(仮称)いちき串木野市及び薩摩川内市における風力発電事業

環境影響評価方法書

補足説明資料

令和元年7月

対象事業実施区域に位置する住宅の詳細は図 7-1～3 に示すとおりです。

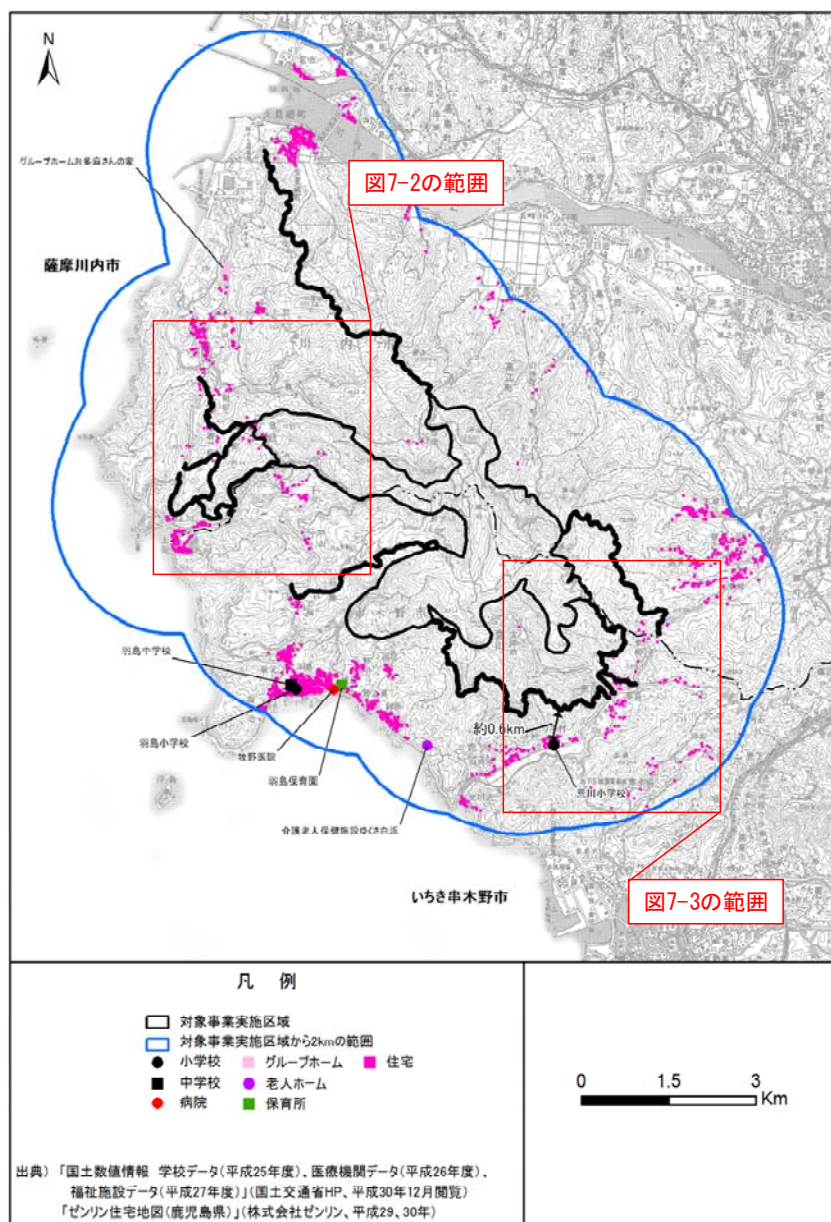
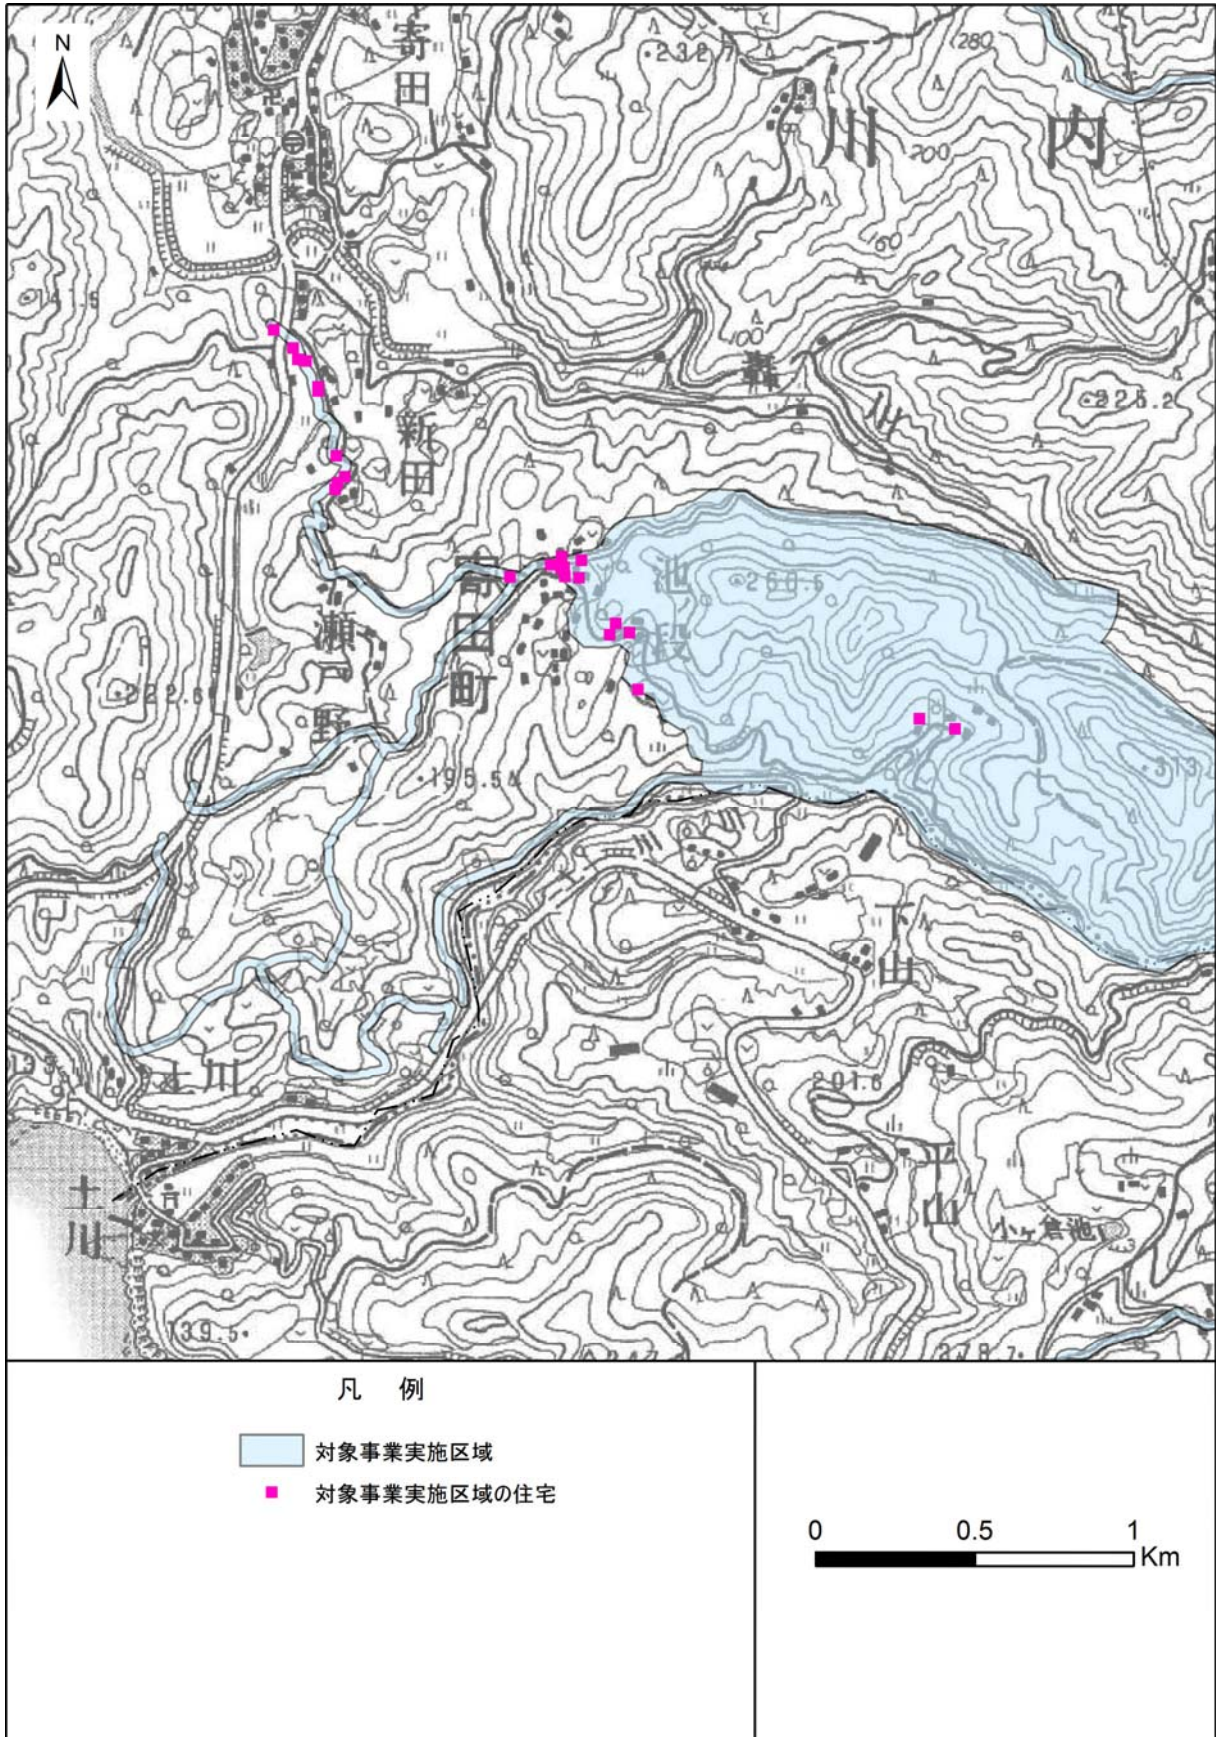
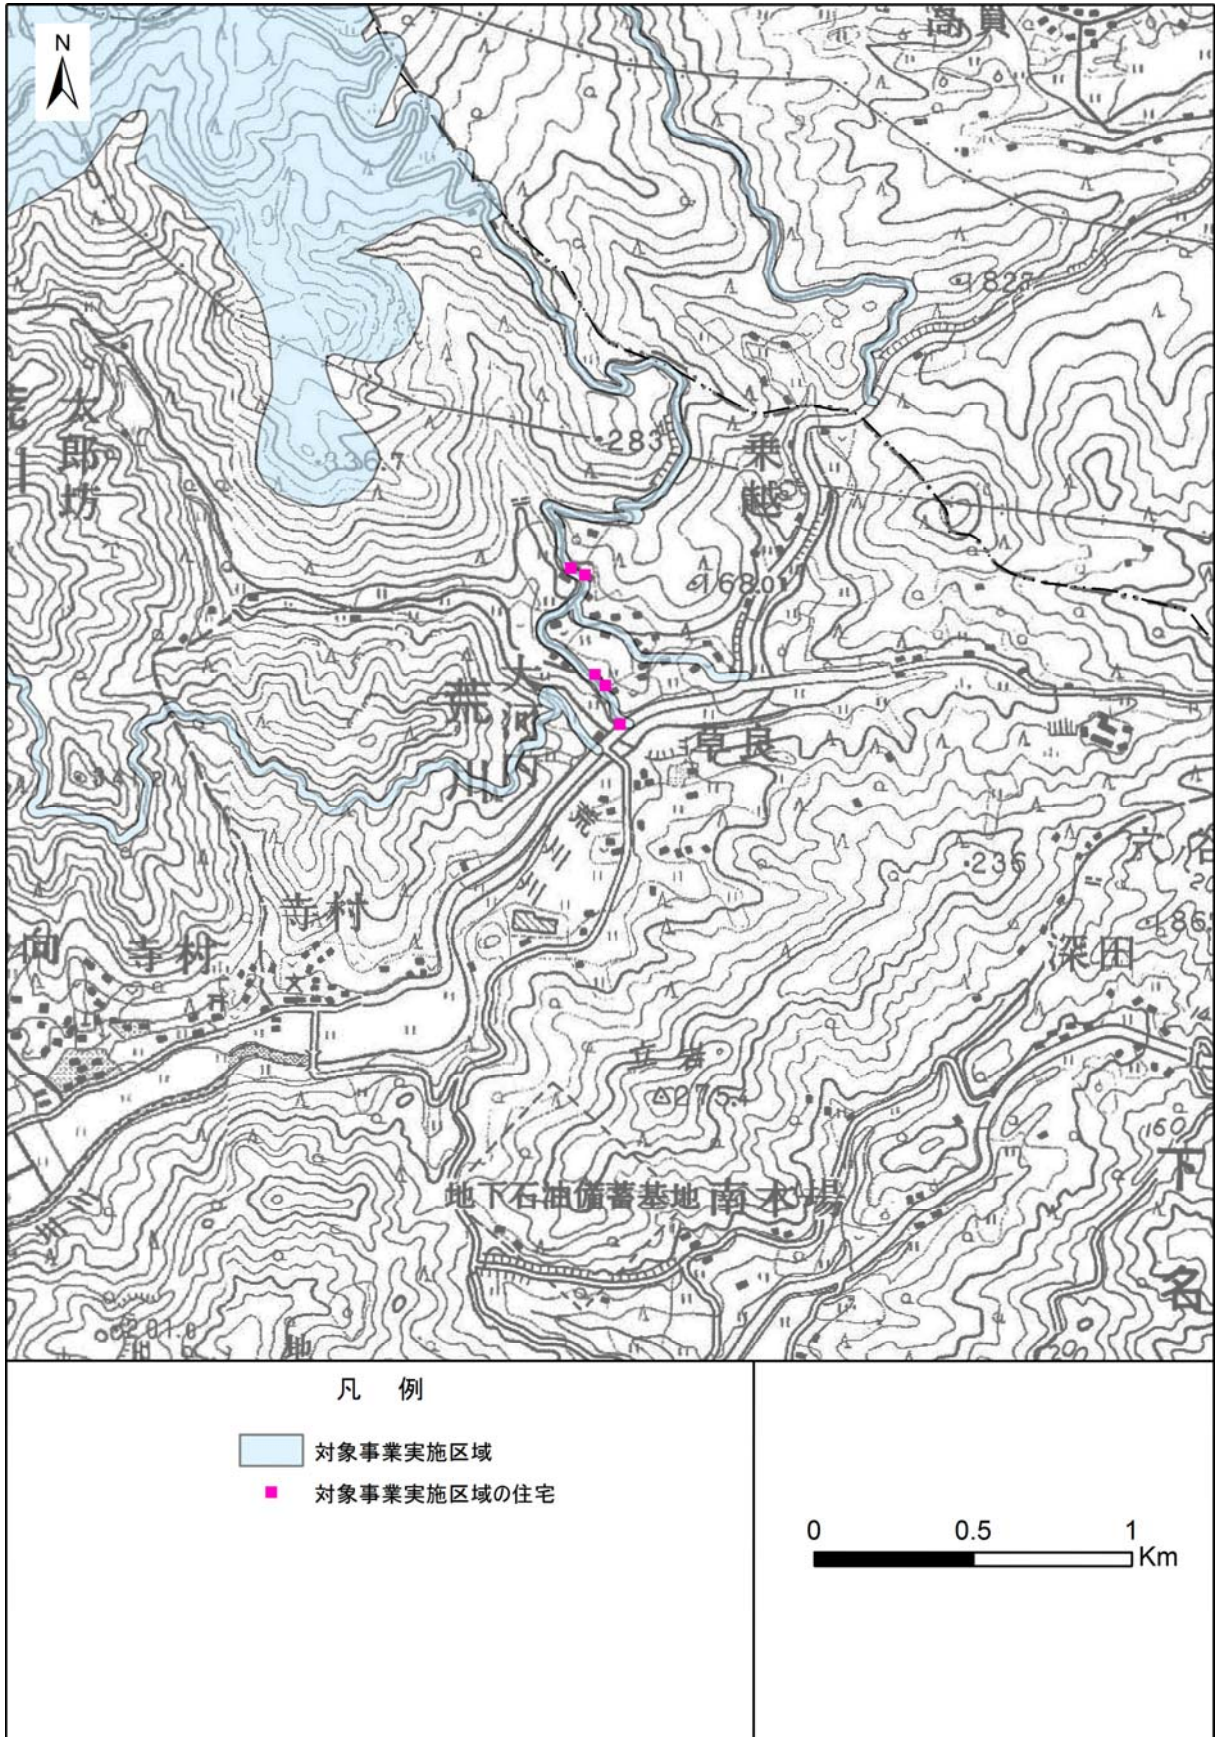
「対象事業実施区域に位置する住宅は29戸あるが、このうち27戸は搬出入道路沿いである」としているが、図(p. 101)のどの住居または集落がそれに該当するかをわかりやすく示していただきたい。

図 11-1 大気質、騒音及び超低周波音、振動の調査地点（全体）

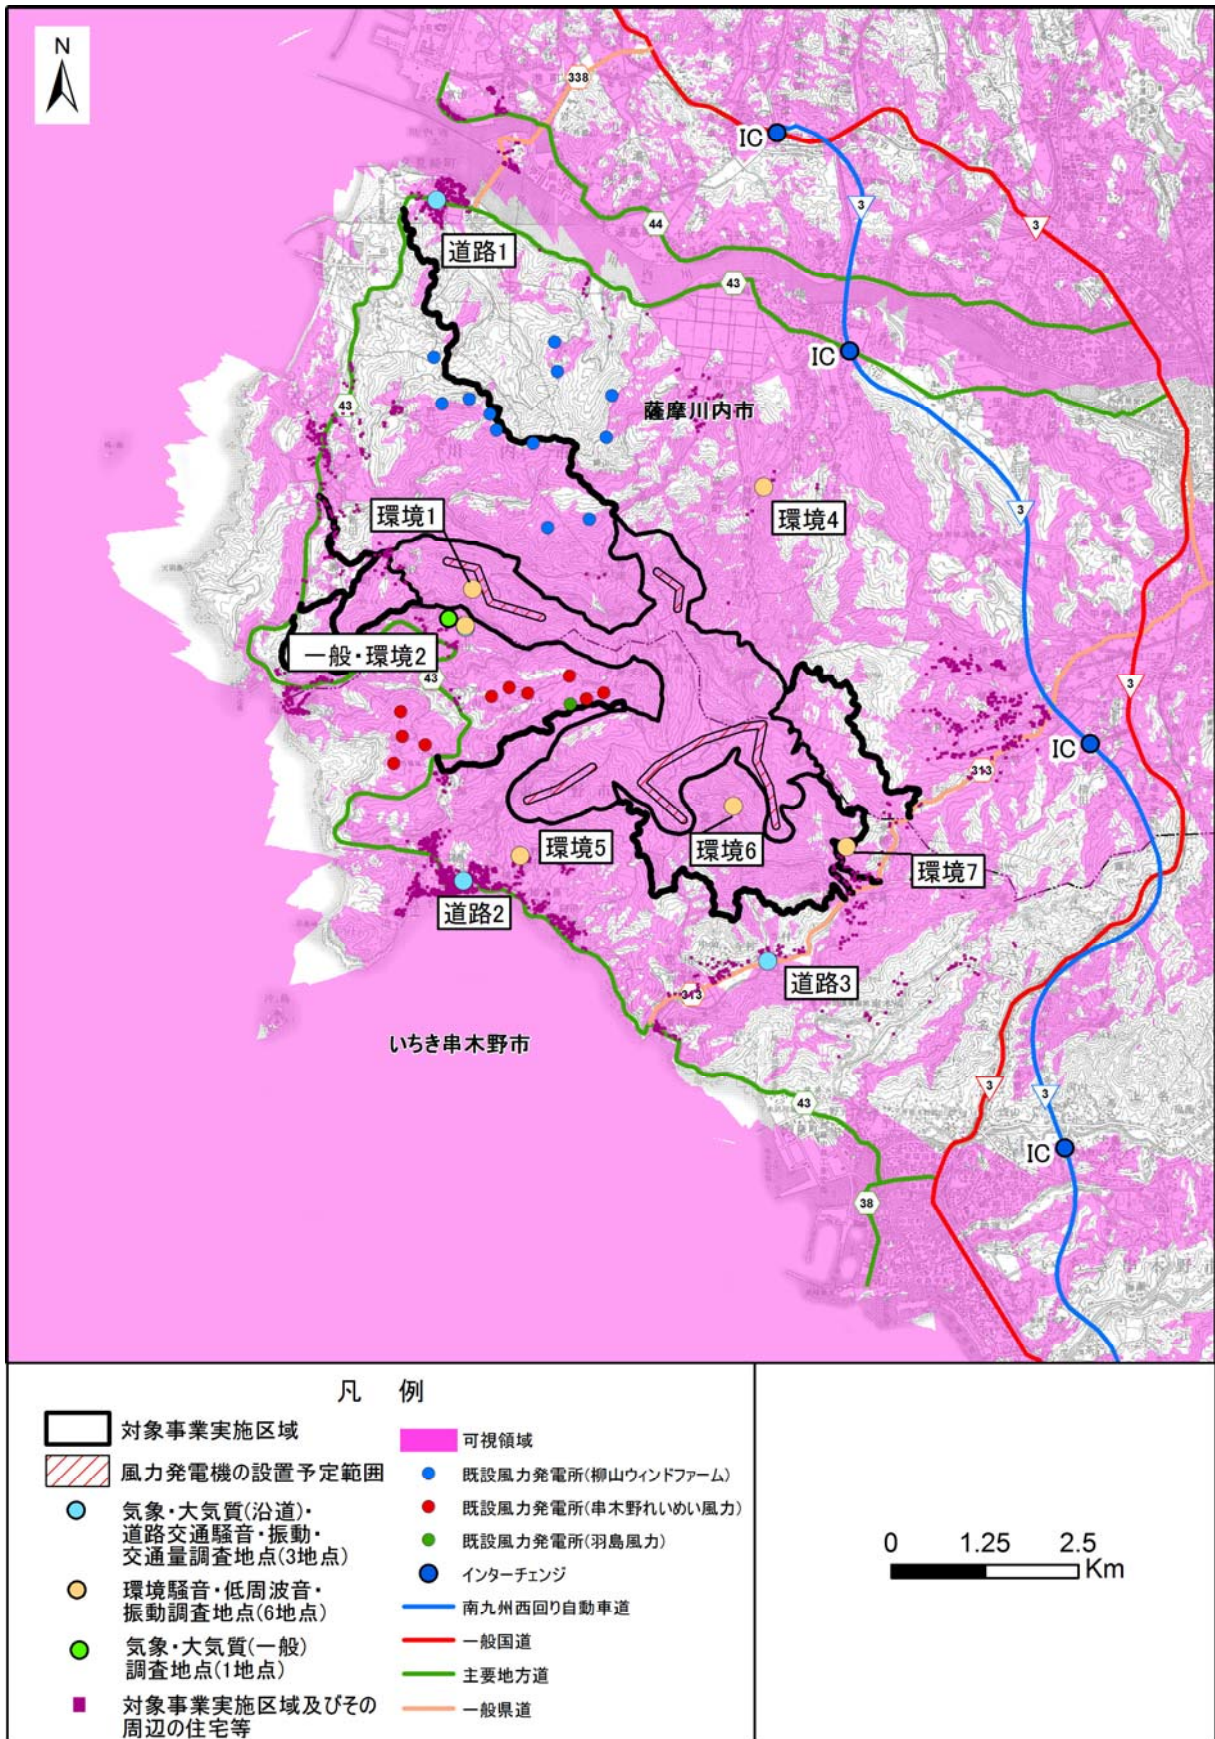
・大気質、騒音及び超低周波音、振動の調査地点について、住宅、道路、測定場所の関係が分かる大縮尺の図（500分の1～2500分の1程度）は記載されているか。[非公開可]

大気質、騒音及び超低周波音、振動の調査地点は、図 11-1～10 に示すとおりです。

なお、表 11 に示す調査地点については、方法書作成後に詳細な現地踏査を行い、方法書から一部地点を変更しています。

図18 騒音の調査地点と環境基準の類型指定との関係

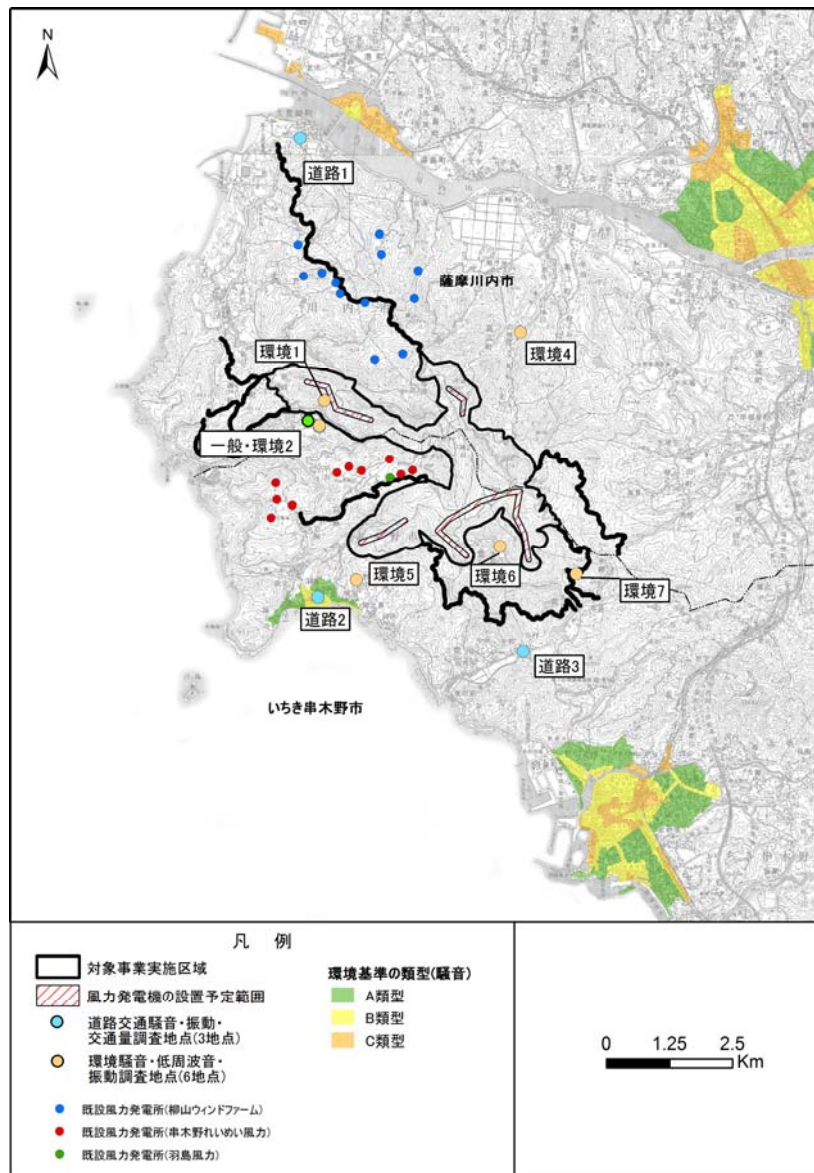
・騒音の調査地点と騒音に係る環境基準の類型指定との関係が把握できる図等は記載されているか。

騒音の調査地点と環境基準の類型指定との関係は図18に示すとおりです。

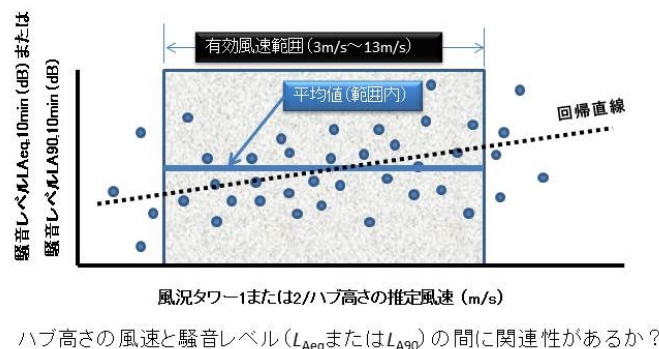
現況調査結果を整理するにあたっては、環境騒音または残留騒音の測定値（10分間値）とナセル高さ推定風速との関係性も把握し関係図を整理してほしい。さらに、環境騒音または残留騒音の風速との関連性の有無（回帰式など）について考察してほしい。

（以下に整理図の例を示します。有効風速範囲も例です）

準備書において、環境騒音または残留騒音の測定値（10分間値）とナセル高さ推定風速との関係性を把握した上で関係図を整理し、さらに、環境騒音または残留騒音の風速との関連性の有無（回帰式など）について考察を行う予定です。

ハブ高さの風速と風車騒音寄与値, 指針値, 残留騒音値, 騒音実測値 $L_{A90,10min}$ or $L_{Aeq,10min}$ の関係

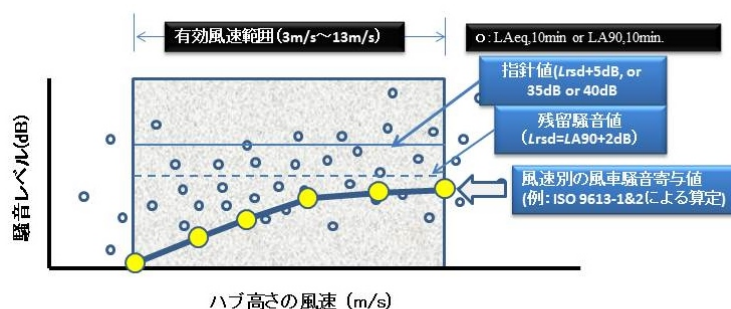
風車稼働時の風車騒音寄与値（残留騒音を加える前の値）と、現況の残留騒音算定値およびそれから算定される指針値との関係図を整理してください。以下に整理図の例を示します。

準備書において、風力発電機稼働時の風車騒音寄与値（残留騒音を加える前の値）と、現況の残留騒音算定値及びそれから算定される指針値との関係図について、整理を行う予定です。
